## 改善箇所説明図

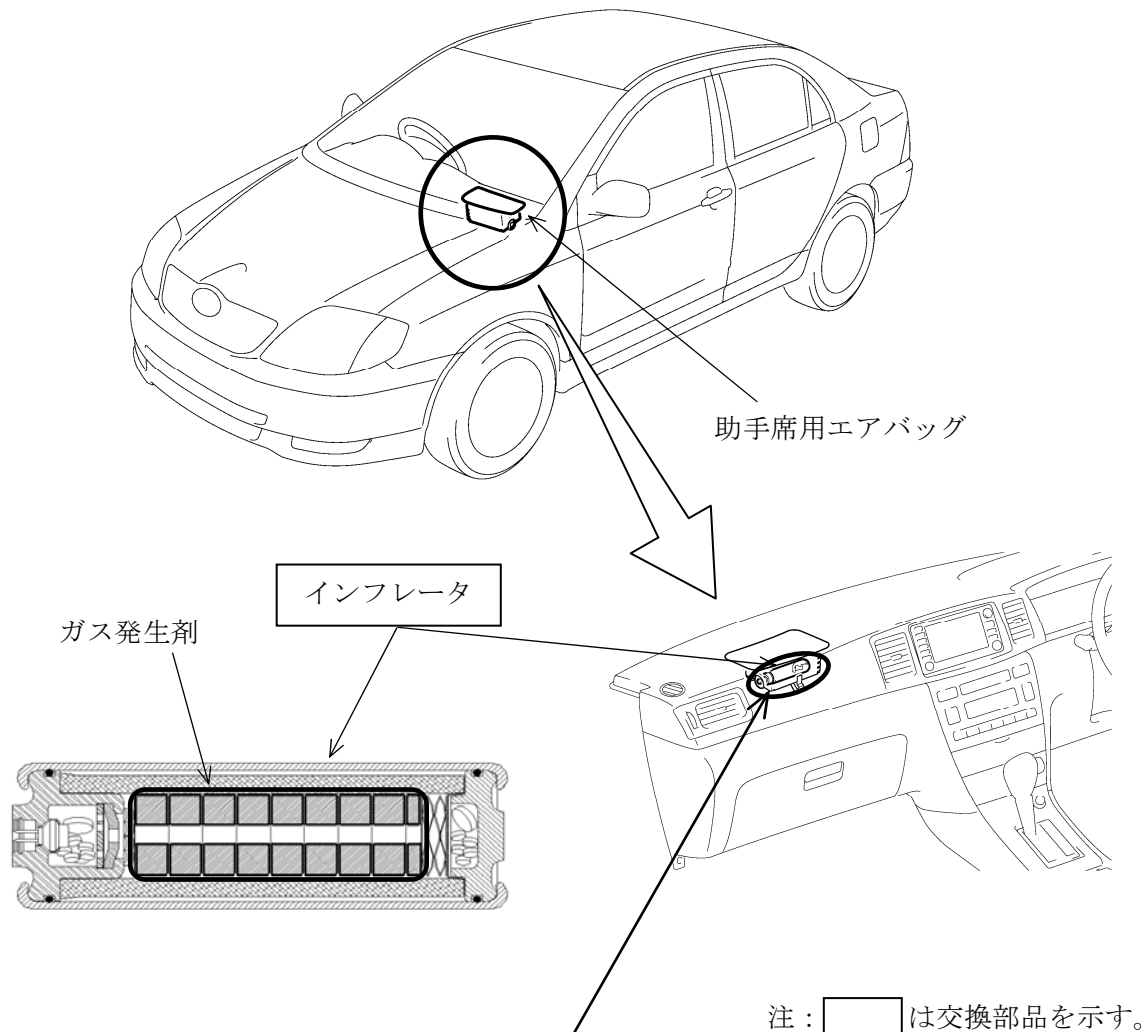
助手席用エアバッグのインフレーター（膨張装置）内のガス発生剤組付け作業が不適切なため、ガス発生剤の装填量が不足しているものがある。そのため、車両の振動でガス発生剤が粉状となり、エアバッグが展開するとインフレーター内圧の異常な上昇で容器が破損して構成部品が飛散し、乗員が負傷するおそれがある。

全車両、当該インフレーターを良品に交換する。

カローラ、カローラフィールダー、カローラランクス：改善済車両にはエンジンルーム内の車台番号打刻位置の左横に黄色ペイントを塗布する。

ガイア、イプサム、ブレビス、マークII：改善済車両にはエンジンルーム内のネームプレートの右上に黄色ペイントを塗布する。
